Málskot
Mál nr: P-2021-08-25-0016)
Fags. 21.09 2021

Smárami 47 – Fyrirspurn til skipulagsfulltrúa

Lögð fram fyrirspurn Ásdísar Hallgrímsdóttur dags. 25. ágúst 2021 ásamt bréfi dags. sama dag um fjölgun bílastæða á lóð nr. 47 við Smárarima, samkvæmt tillögu ódags.

Hluti gildandi deiliskipulags

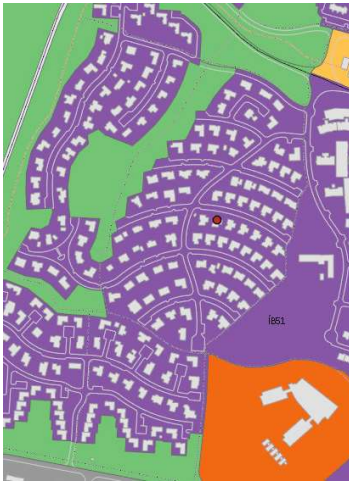
Skv. skilmálum gildandi deiliskipulags skulu vera tvö bílastæði á lóð hvernar íbúðar í sérbýli. Auk þess er gert ráð fyrir einu stæði (gestastæði) í borgarlandi. Í skilmálakafla fyrir einbýlishús á svæðinu segir að staðsetning bílastæða skv. skilmálateikningu sé bindandi fyrir þessar lóðir. Á lóð nr. 47 við Smárarima hafa verið samþykkt tvö bílastæði á lóðinni og er það í samræmi við gildandi skilmála. Skv. fyrirspurn er núverandi innkeyrsla 5 m breidd og samsvarar það tveimur bílastæðum. (Hefðbundin breidd bílastæðis er 2,5 m.)

Mynd með fyrirspurn: Staðsetning nýrrar innkeyrslu og bílastæða

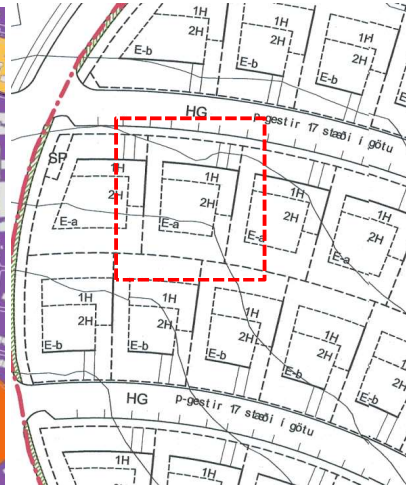
Óskað er eftir breytingu á deiliskipulagi til að breyta 5 m kafli í gangstétt við vesturenda lóðarinnar í innkeyrslu, svo einnig verði hægt að keyra inn á lóðina þeim megin við húsið. Við það fjölga bílastæðum á lóðinni um tvö og fækka um eitt gestastæði í borgarlandi. Innkeyrslur á lóðina verða tvær.

Í fyrirspurn eru nefnd dæmi um breiðari innkeyrslur á nokkrum lóðum í hverfinu (þær séu 8-9 m breiðar) og einnig tekið fram að í hverfinu séu dæmi um tvær innkeyrslur á sömu lóðina.

Innkeyrslur í hverfinu eru vissulega misbreiðar í dag en ekki fæst séð að fleiri en tvö bílastæði hafi verið samþykkt á öðrum lóðum í hverfinu (sbr. samþykktu aðaluppdrætti). Breyting á deiliskipulagi til að fjölga bílastæðum á lóðinni sem um ræðir samræmist ekki bíla- og hjólastæðastefnu Reykjavíkurborgar (sem er aðgengileg á heimasíðu borgarinnar) þar sem sett eru fram viðmið um fjölda bílastæða m.a. fyrir íbúðarhúsnæði.

Með því að fjölga innkeyrslum á lóðir í íbúðarhverfum, og þar með stöðum þar sem bílar bakka yfir gangstéttir, minnkar umferðaröryggi og því ber að halda slíkum stöðum í lágmarki.

Neikvætt er tekið í að breyta deiliskipulagi til að fjölga bílastæðum á lóð nr. 47 við Smáraríma og gera nýja 5 m niðurtekt í gangstétt fyrir framan húsið, sbr. umsögn.
